Șurub nou pentru rola întinzătoare 531 0278 30

Model: Transporter T4

Motor: 2.5 Benzin

Nr. piesă LuK AS:
531 0278 30

Fig. 1: 531 0278 30

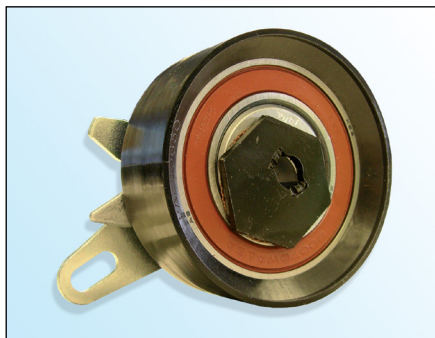
Ca rezultat al dezvoltării continue a produselor noastre și din dorința de a avea produse de cea mai bună calitate, LuK AS furnizează pentru rola întinzătoare **531 0278 30** un nou tip de șurub (**fig. 3**).

- Cap plat Torx
- Cap șurub Ø 18,5 mm
- Clasă 10,9
- Blocare filet în zona mediană a șurubului
- Grad sporit de auto-blocare

LuK AS recomandă înlocuirea șurubului original (**Fig. 2**) cu șurubul furnizat.

Forță strângere: 20 ± 1,5 Nm
